改善箇所説明図

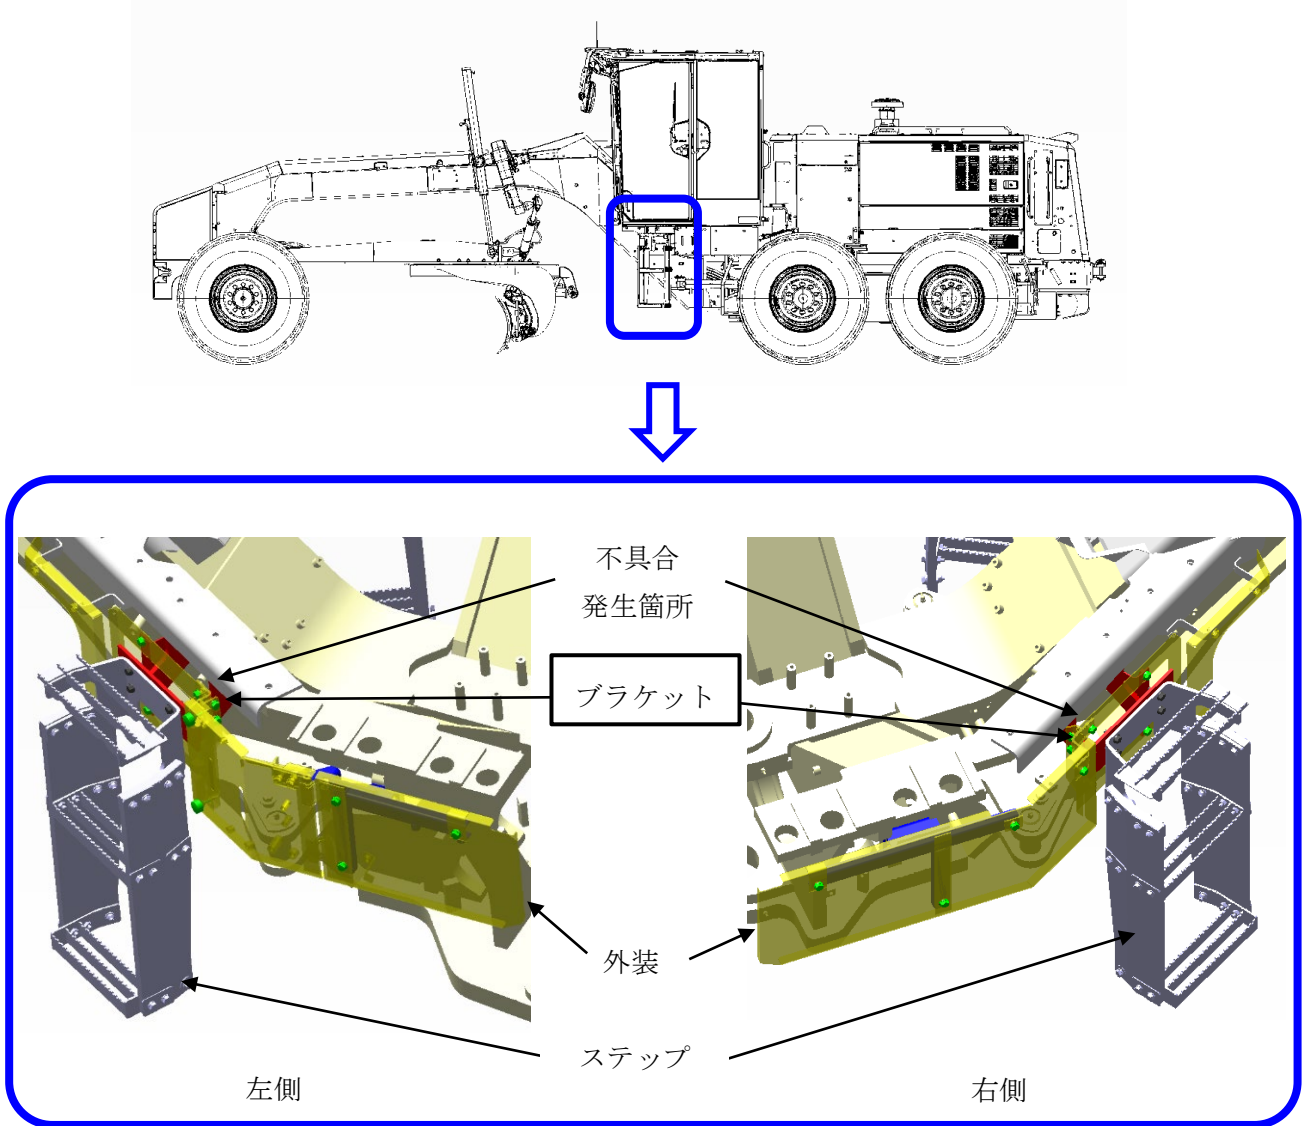
グレーダの昇降用ステップを車体に固定するブラケットにおいて、部品の溶接作業が不適切なため、溶け込み不足のものがある。そのため、運転時の振動等により溶接が剥がれ、外装でステップを支える状態となり、乗員の昇降に外装が耐えられなくなると、外装が変形し、乗員が転落するおそれがある。

全車両、ブラケットを良品に交換する。

良品のブラケットに白マジックで識別用のマーキングを実施する。
